Service d'Incendie et d'Aide Médicale Urgente
de la Région de Bruxelles-Capitale

Nos réf. : T.2018.0576/1/APM/nb/al

Concerne : Demande de permis d'urbanisme

La demande concerne la transformation d'un bâtiment moyen existant de rapport (-1,+R+2+combles) afin d'augmenter le nombre de logements de 2 à 4 :

Plan Rez

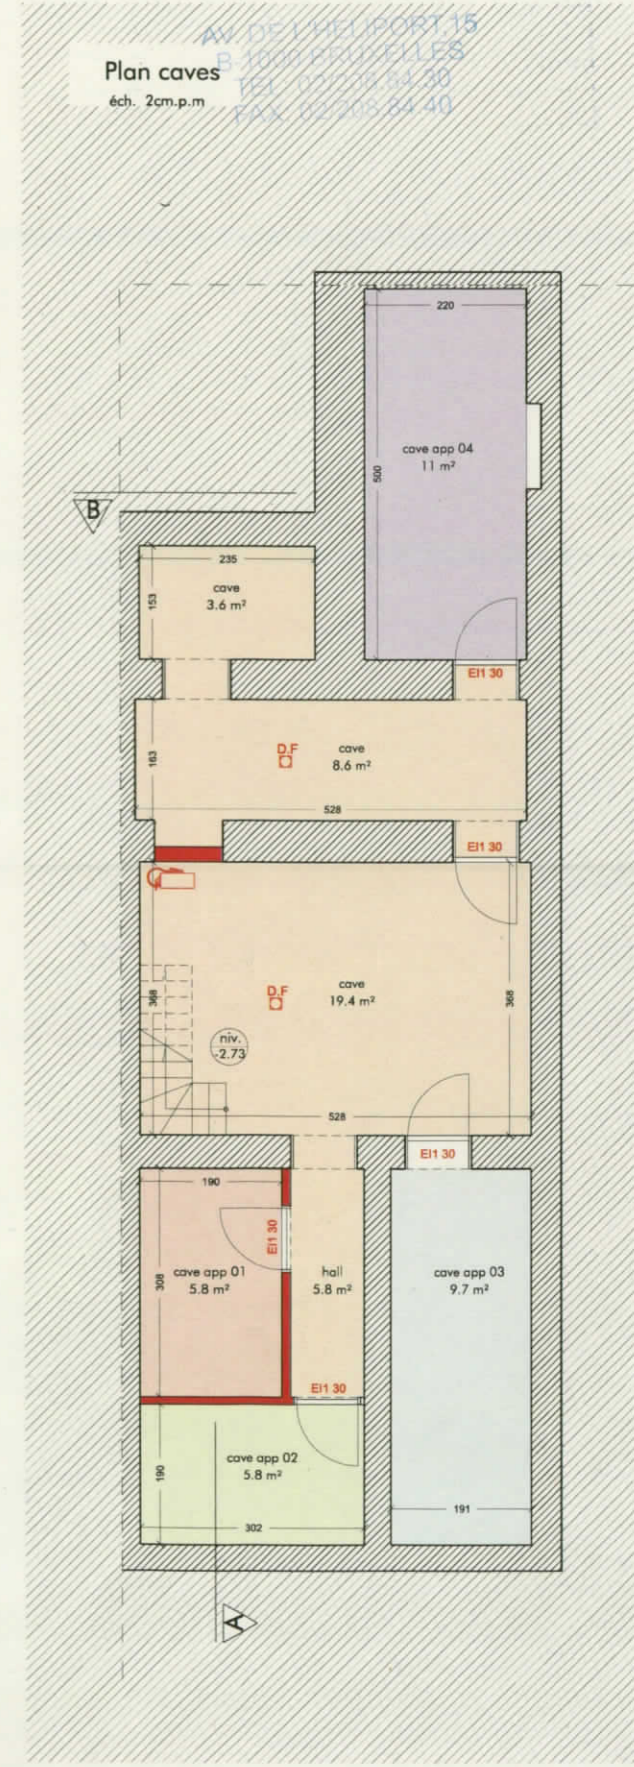
3. L'entrée commune doit être libre de passage pour l'évacuation du bâtiment et l'intervention des services de secours. Cette entrée est dégagée de tout matériaux inflammable ou combustible.

Le local vélos adjacent doit être compartimenté par des parois présentant EI 60 dont la baie doit être fermée par une porte coupe-feu de classe EI₁₃₀ avec fermeture automatique.

15. Le nouvel escalier au RdC doit présenter les caractéristiques suivantes :
 1. de même que les paliers, il a une stabilité au feu d'1h ou est conçu de la même manière qu'une dalle de béton R 60;

2. il est pourvu de contre-marches pleines ;
 3. il est pourvu de chaque côté d'une main courante longeant également les paliers. Toutefois, pour les escaliers de largeur utile inférieure à 1,20m, une seule main courante suffit pour autant qu'il n'existe pas de risque de chute ;

4. le giron des est en tout point égal à 0,20m au moins ;
 5. la hauteur des marches ne peut dépasser 18 cm ;
 6. sa pente ne peut dépasser 75% (angle de pente maximal de 37°) ;

7. il est du type droit, mais, les types « tournant » ou « incurvé » sont admis s'il sont à balancement continu et si, outre les exigences citées ci-avant, à l'exception du point 4 précité, les marches ont un giron minimal de 24 cm sur la ligne de foulée.

SERVICE D'INCENDIE ET
DAIDE MEDICAL URGENTE
SERVICE PREVENTION
11 JUN 2018
AV. DE L'HELLIPORT 15
B-1000 BRUXELLES
TEL. 02/208.84.30
AX 02/208.84.40
Plan toiture

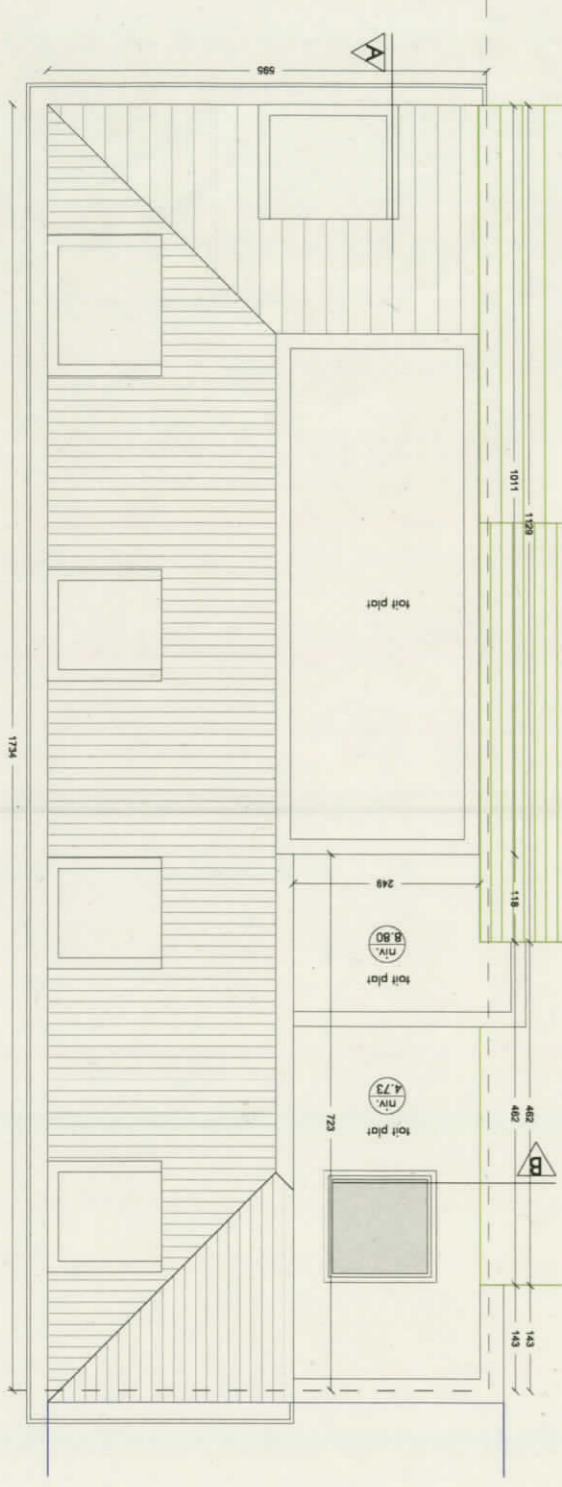
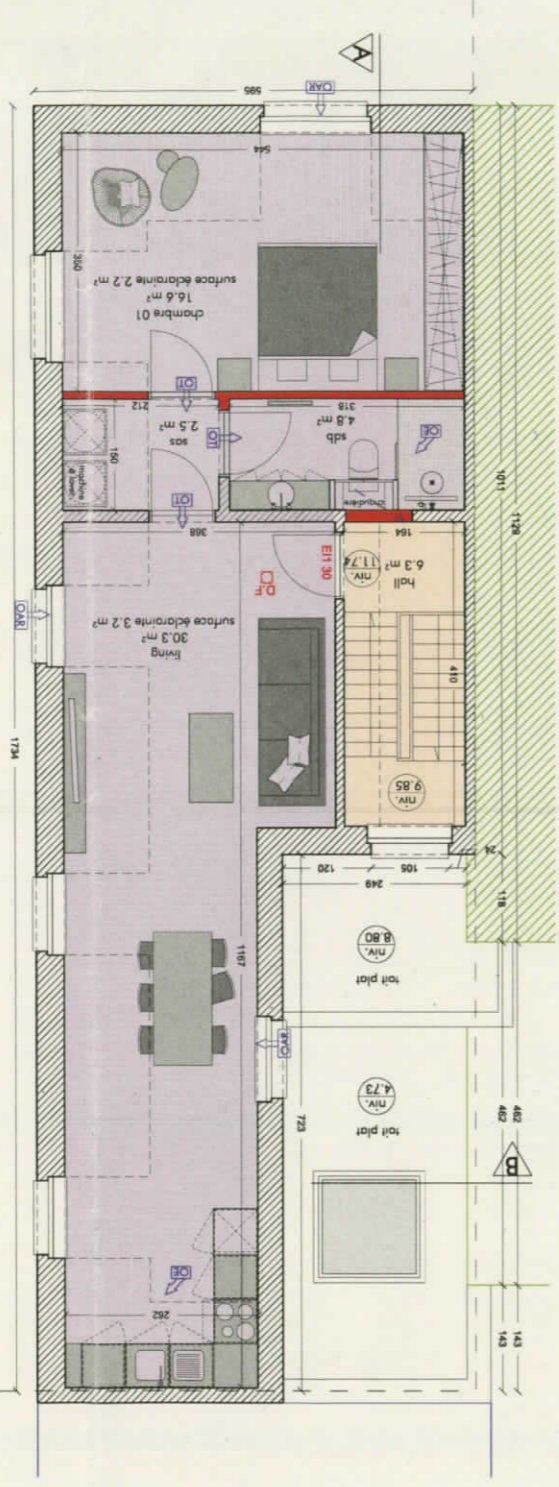
10. L'aménagement de la toiture plate de la nouvelle annexe doit respecter les exigences reprises aux points 8.1, 8.3 et 8.4 de l'annexe 5/1 de l'A.R. du 2012/07/12 fixant les normes de base en matière de prévention contre l'incendie et l'explosion (BROOF(t1)). Elle doit être R 60 conformément au point 3.6 de l'annexe 3/1 dudit arrêté royal.

11. Vu la création d'une nouvelle toiture plate, nous recommandons le placement d'une baie de ventilation débouchant à l'air libre, d'une section de 1 m² minimum, au sommet de la cage d'escalier. Cette baie est normalement fermée. La commande de son dispositif d'ouverture et de fermeture est manuelle et placée bien visible au niveau d'évacuation. Il y a lieu de se référer pour la réalisation de cette baie de ventilation à la NBN S 21 208-3.
